Jalasjärven koulukeskus

SÄH valvontaraportti 24

Sähkötekniset työt 16.01.-27.01.2023

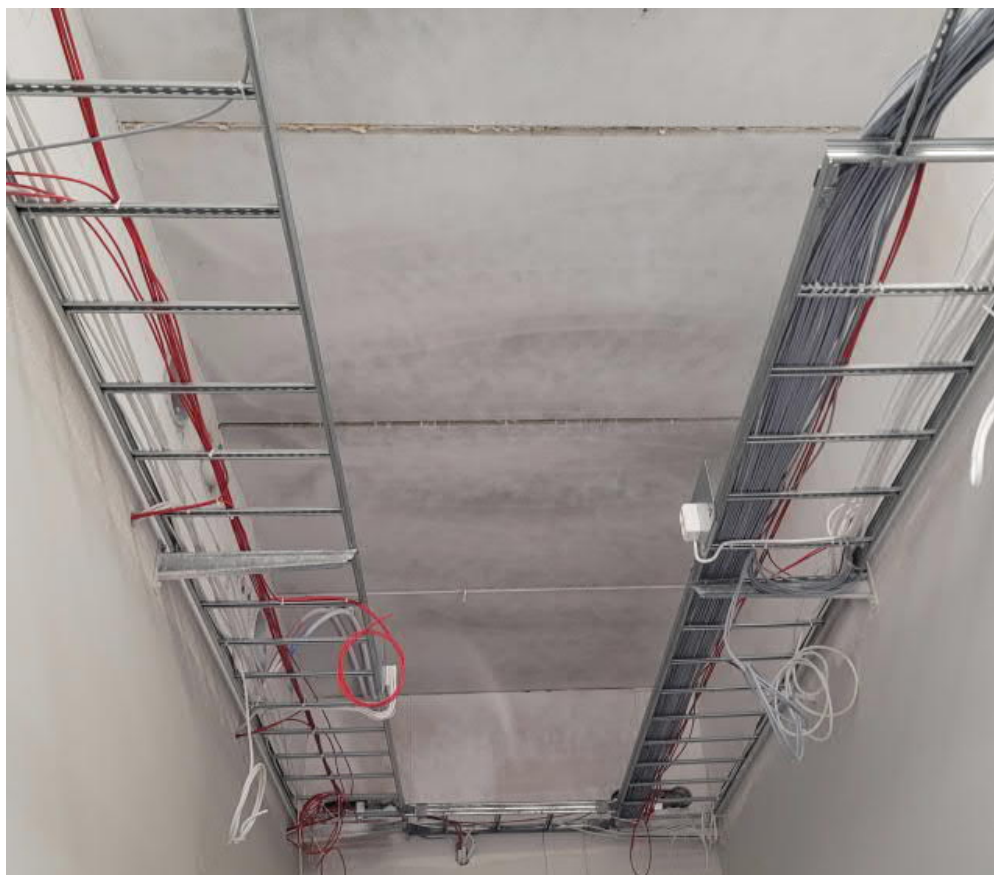
B-osalla kaapeloinnit edenneet vauhdilla
